令和7年度「菊陽町通学路交通安全プログラム」に基づく通学路等合同点検箇所一覧

【菊陽中部小学校】 令和7年5月8日（木）午前7時から

【令和7年9月30日現在】

菊陽中学校（中部小校区）

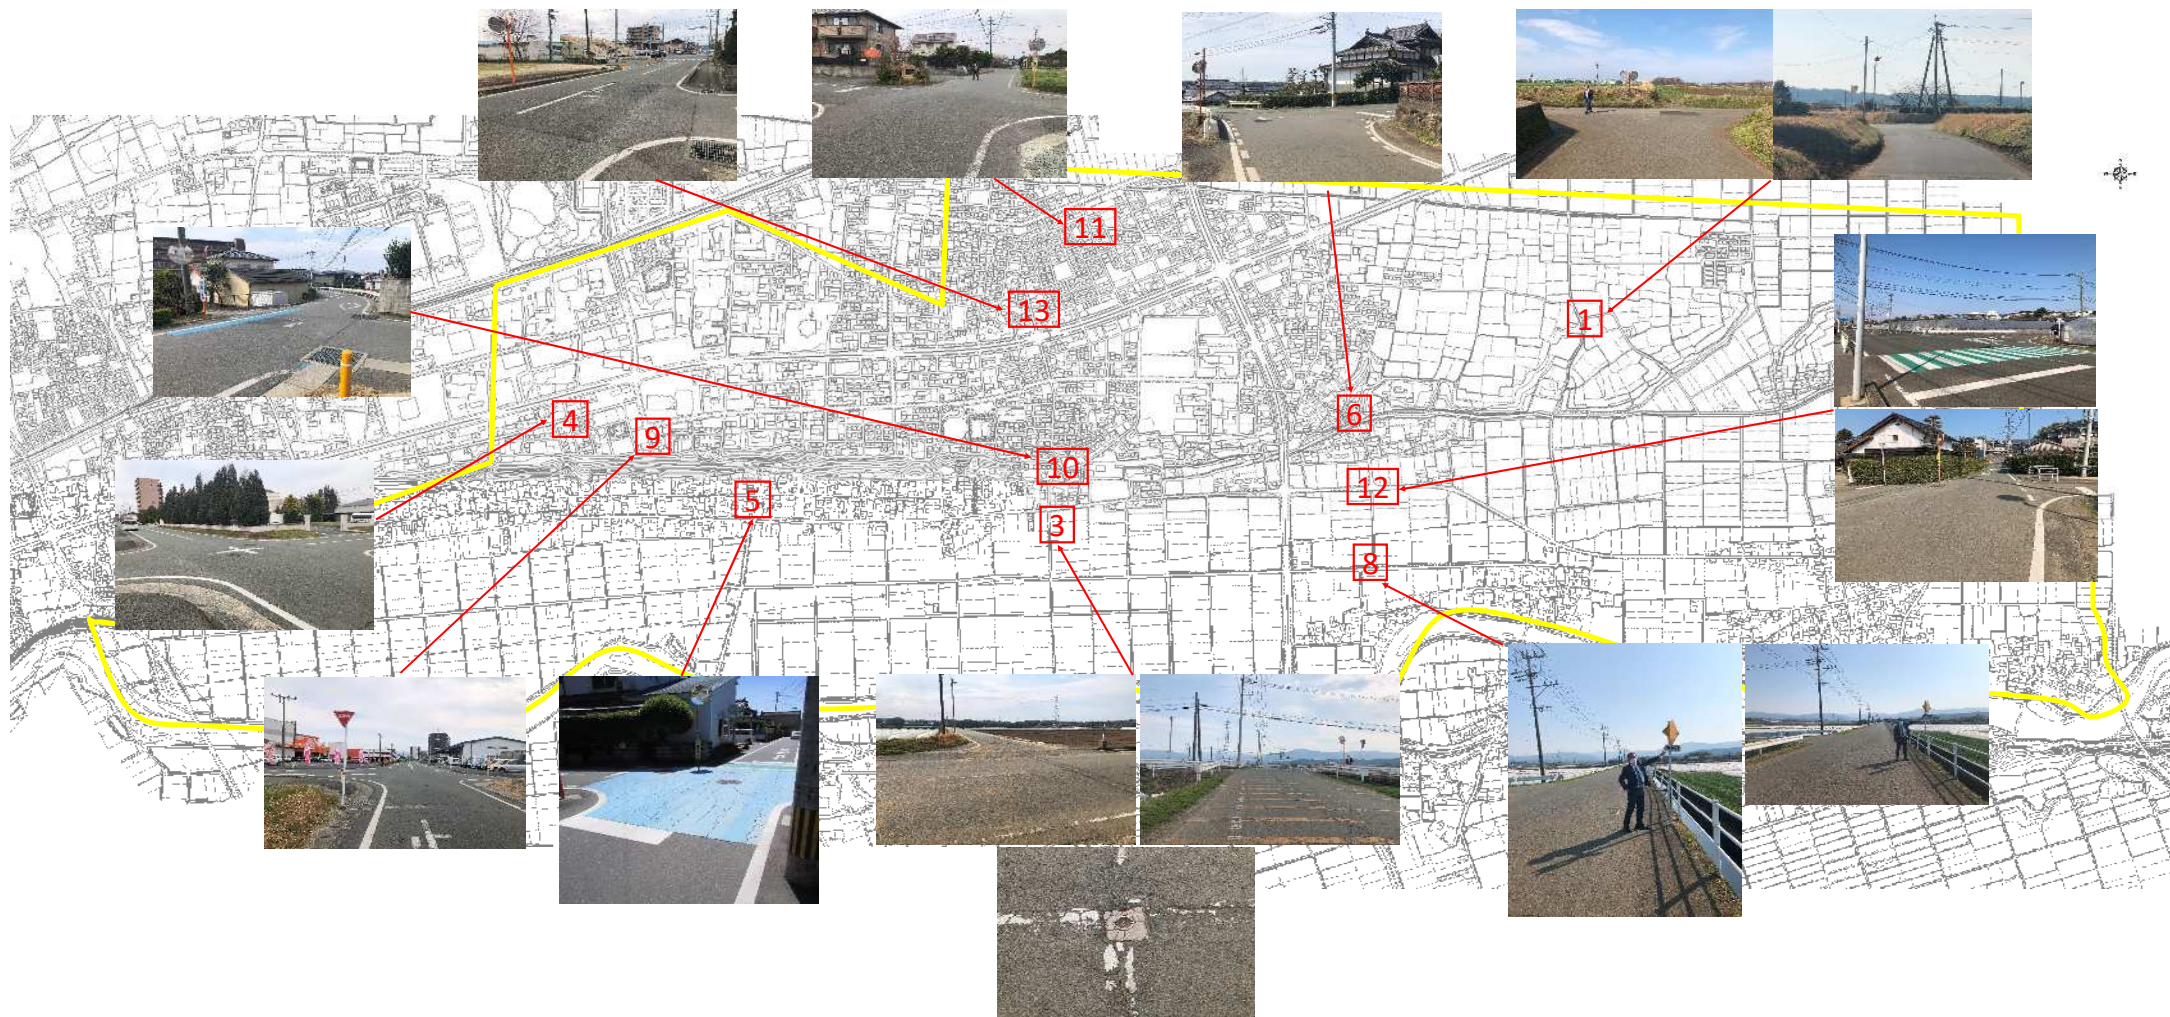
No.	地図 番号	路線名	危険箇所	状況	学校等からの要望	対策の内容	対策の進捗状況
1	1	町道川久保南方線	県道から国道への 抜け道	セミコンへの抜け道となっ て、車も多く自転車通学を する生徒にとっては危険であ る。	・カーブミラーの曇 りをとる ・通学路注意の看板 の設置 ・三差路はカラーで 枠囲み ・外側線を引く（で きれば緑の線も）	【建設課】外側線及び路側帯に グリーンベルトの設置を検討す る。 【危機管理防災課】カーブミ ラー2面を交換する。「通学路 注意」看板の設置を検討する。	【建設課】12月入札予 定 【危機管理防災課】 ・カーブミラー2面交換 済 ・「通学路注意」看板× 2設置済
2	2	町道古閑原上堀 川線	菊陽北小前の道路	小学校の登校時と重なり、自 転車通学する生徒にとって、 柵のない用水路を通らないと いけないため危険である。	・柵の設置 ・横断歩道の設置	【警察】待ち場もなく横断歩道 の設置は難しい。 【学校】児童が歩道を歩いてい るときは、自転車を下りて押し て歩くよう指導する。 【建設課】安全設備の設置が可 能か検討する。	【学校】自転車を押して 歩くこと以外のことも含め 検討中。 【建設課】転落防止柵は 用地の関係上、設置は困 難
3	11	町道南上原線 町道緑陽台4号 線 町道緑陽台25号 線	隆秀園前交差点 （緑陽台東公園 西）	最近、車の抜け道となってい て、交通量が増えている。ス ピードが出ている車もいて危 険である。	・通学路注意の看板 設置 ・横断歩道の塗り直 し ・交差点のカラー化	【警察】横断歩道の塗り直しを 検討する。 【建設課】交差点の青枠（カ ラー化）を検討する。 【危機管理防災課】交差点北側 のカーブミラーに「通学路徐 行」の看板設置を検討する。	【建設課】12月入札予 定 【危機管理防災課】 「通学路注意」看板×1 設置済
4	13	町道宮ノ上緑ヶ 丘線 町道緑ヶ丘41号 線	ファミリーマート 北西の三差路	車の交通量が多く、交通事故 が多発する地点であり危険で ある。	・交差点の枠囲み ・通学路注意等の看 板設置	【建設課】交差点の青枠（カ ラー化）を検討する。 【危機管理防災課】カーブミ ラーに「通学路注意」の看板設 置を検討する。	【建設課】12月入札予 定 【危機管理防災課】「通 学路注意」看板×1設置 済

No.	地図 番号	路線名	危険箇所	状況	学校等からの要望	対策の内容	対策の進捗状況
5	4	町道青葉台津久礼ヶ丘線 町道津久礼ヶ丘4号線	日台会館前交差点	最近、車の抜け道となっており、交通量が増えて危険である。（※本年度、接触事故が起きている）	・ 停止線を引く ・ 横断歩道の設置 ・ 速度規制（できれば時速30km）	【警察】速度規制は現場を調査して検討する。交差点の南北に「止まれ」の標識設置を検討する。	【警察】 ・ 一時停止規制新設予定 ・ 最高速度については、パチンコつかさ西側の丁字路から西進し、一時停止までの距離が約430mと短く、平均速度が約40km/hであったことから、見送る予定。
6	9	町道下原堀川線	パチンコT S U K A S Aの裏の交差点	信号機や横断歩道がなく、渡ったときに車との接触の恐れがある。	・ 横断歩道の設置 ・ 停止線の塗り直し	【警察】横断歩道設置は難しい。停止線の塗り直しを検討する。	
7	5	町道横道合志線 町道津久礼線	ヘアーズヒラノ前交差点	朝からの交通量が多く、一時停止をしない車もいて、渡れず危険である。	・ 停止線の塗り直し、警察のパトロール強化 ・ 「通学路につき徐行」の看板はあるが視認しにくい。もう少しインパクトのあるものに変更してもらいたい。	【危機管理防災課】「止まれ」の文字表示と白線の塗り直し、「通学路最徐行」の看板の視認性向上を検討する。	【危機管理防災課】 ・ 「通学路最徐行」看板を「子ども多し注意」看板に取替済 ・ 「指導停止線」×2の塗りなおしは今後実施予定 ※止まれの文字路面表示については警察の方針に合わせて塗りなおしは行わない。区長と協議済

No.	地図 番号	路線名	危険箇所	状況	学校等からの要望	対策の内容	対策の進捗状況
8	10	町道宮ノ上団地 1号線 町道宮ノ上道明 線	菊陽中部小前三叉 路	交通量が多く、三カ所から車 が行き来するので、生徒がそ の横を通るときが危険であ る。	・ゾーン30 ・交差点の枠囲みの 塗り直し	【警察】現状も30km/h規制と なっている。横断歩道の塗り直 し及び横断歩道標識の補植又は 移設を検討する。 【危機管理防災課】「カーブ注 意」「横断歩道あり」看板の増 設を検討する。	【危機管理防災課】 ・「この先横断歩道あり スピード落せ」看板×1 設置済 ・「あっ！急カーブ」看 板×1設置済
9	3	町道宮ノ上道明 線 町道川久保下津 久礼線	県道瀬田竜田線 及び赤塚サイクル から南の交差点	交通量が多くスピードを出す 車も多い。夜は外灯もないた め危険である。	・交差点の光るもの を設置（現状は壊れ ている） ・横断歩道の設置	●宮ノ上道明線と県道瀬田竜田 線との交差点 【警察】一時停止標識と停止線 の設置、横断歩道設置を検討す る。 【建設課】指導停止線設置のた め路面の改修を検討する。 【危機管理防災課】横断歩道設 置にあわせて防犯灯の設置を検 討する。 ●宮ノ上道明線と川久保下津久 礼線との交差点 【警察】停止線の塗り直しを検 討する。 【建設課】交差点の青枠（カ ラー化）を検討する。	【警察】西側は、歩行者 の横断がなく、東側も歩 行者の横断が非常に少な い状況であり、自転車利 用の中学生も十分に安全 を確認しながら横断して いる。 車両が途切れる時間があ り、安全に横断できている ことから横断歩道の設 置は見送ることとする。 西側の一時停止について も、すべての車両がきち んと停止しており、見通 しも良いことから、今回 は設置を見送ることとす る。 【危機管理防災課】横断 歩道の設置が見送られた ことから、防犯灯の設置 についても見送ることと する。 【建設課】12月入札予 定

No.	地図 番号	路線名	危険箇所	状況	学校等からの要望	対策の内容	対策の進捗状況
10	7	県道瀬田熊本線	供合線	車の交通量もあり、白線が消えかけている。	・ 外側線の塗り直し	【熊本県】舗装補修の計画箇所を確認したうえで、外側線の引き直しを行う。	【熊本県】外側線の引き直し工事契約済
11	8	町道川久保下津久礼線	九電菊陽変電所南側の農道	車の交通量もあり、白線が消えかけている。通学路の看板も老朽化している。	・ 通学路の看板交換 ・ 外側線の塗り直し ・ 転落防止柵の補修	【建設課】通学路看板は、支柱を残し看板を撤去する。外側線を引き直す。舗装が劣化しているので、舗装をやり直す際、転落防止柵の補修を検討する。 【危機管理防災課】残した支柱を活用して「通学路注意」看板の設置を検討する。	【建設課】通学路看板撤去及び転落防止柵補修済 外側線は、来年度予定している舗装打換工事と併せて実施予定 【危機管理防災課】「通学路注意」看板×1設置済
12	12	県道瀬田竜田線	県道209瀬田竜田線いちご狩り東側の交差点	車の交通量が多い。横断歩道前で止まらない車もいて、自転車や中学生が渡れない。スピードを出す車も危険である。（小学生は通学時に横断していない）	・ 通学路注意や横断歩道ありなどの看板設置 ・ 押しボタン信号の設置	【警察】菊陽空港線の信号が近いので、信号機の設置は難しいが、横断歩道標識の増設を検討する。 【学校】横断歩道ではしっかり手をあげて渡るように指導する。 【危機管理防災課】「横断歩道あり」「通学路注意」看板の設置を検討する。	【警察】横断歩道標識増設完了 【学校】指導中。 【熊本県】交差点に進入する車両の速度を抑制する外側線引き直し等の工事契約済（警察協議済） 【危機管理防災課】 ・ 「通学路注意」看板×1設置済 ・ 「この先横断歩道ありスピード落せ」看板×1設置済
13	6	県道曲手原水線 町道大堀木17号線	県道曲手原水線と町道大堀木17号線との三差路	下校の際に、下り坂となり危険である。学校でも指導はしているが、事故が起きてもおかしくない場所である。	・ 交差点のカラー化 ・ 通学路注意などの看板設置	【熊本県】交差点のカラー化（ベンガラ色）を行う。範囲については警察と協議する。 【危機管理防災課】「通学路注意」看板の設置を検討する。	【熊本県】交差点カラー化工事契約済 【危機管理防災課】「通学路注意」看板×2設置済
